**Avis sur l'élaboration du Plan local d'urbanisme
de la commune de Buxeuil (10)**

n°MRAe 2021AGE46

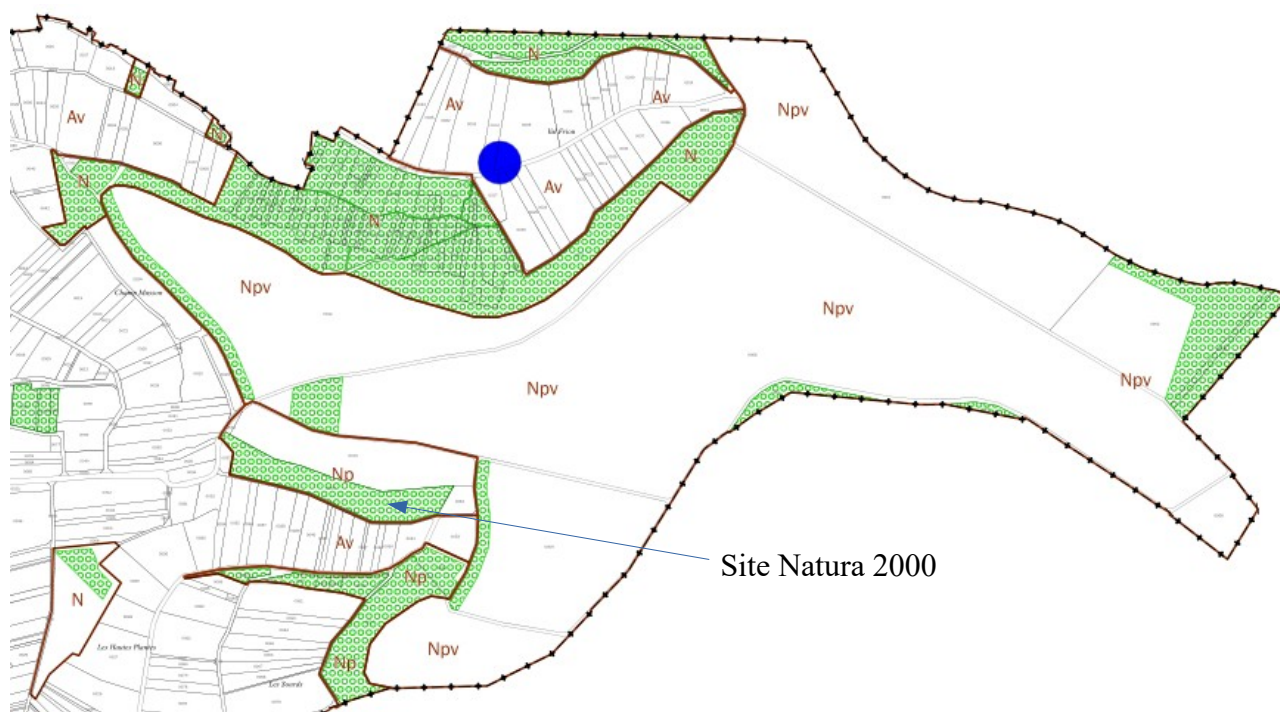
Le projet prévoit la création de haies et leur classement en EBC²³ en bordure ouest de la zone Npv pour créer une continuité boisée. Cette mesure contribue à conforter la trame verte et bleue à l'échelle locale. Les boisements existants de la commune sont également classés en EBC, ce qui représente au total 42 ha. Pour autant, des boisements résiduels de bordures restent inclus dans la zone Npv et ne bénéficient pas d'un classement différencié.

L'Ae recommande d'exclure du secteur Npv l'ensemble des espaces boisés.

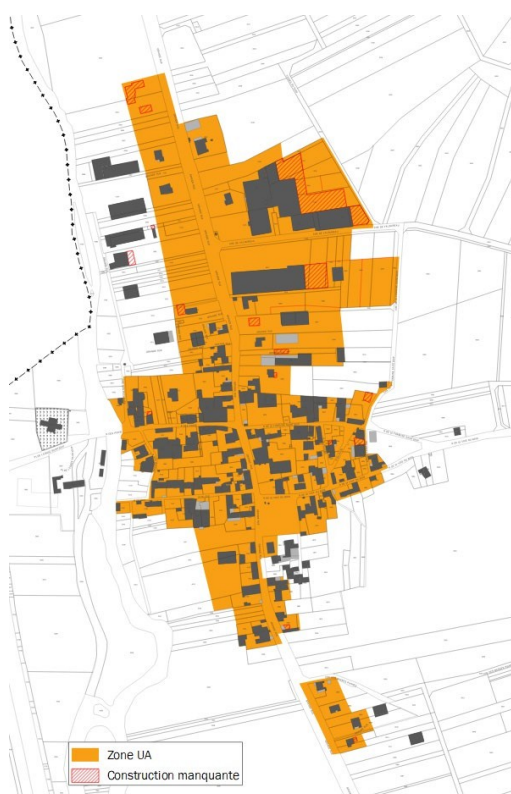
Le dossier indique que 13 constructions sont possibles à l'intérieur de l'enveloppe urbaine, sur une surface totale de 1,3 ha, hors rétention foncière. Sur ce potentiel de 13 constructions potentielles, environ la moitié provient d'une zone bordant la grande rue du côté ouest au nord du village, laissée libre jusqu'à présent car les constructions existantes, principalement agricoles, sont implantées en fond de parcelle. L'Ae relève que la densité attendue en densification est en conséquence d'environ 10 logements par hectare, ce qui est peu ambitieux en termes d'optimisation du foncier, bien que compatible avec le SCoT.
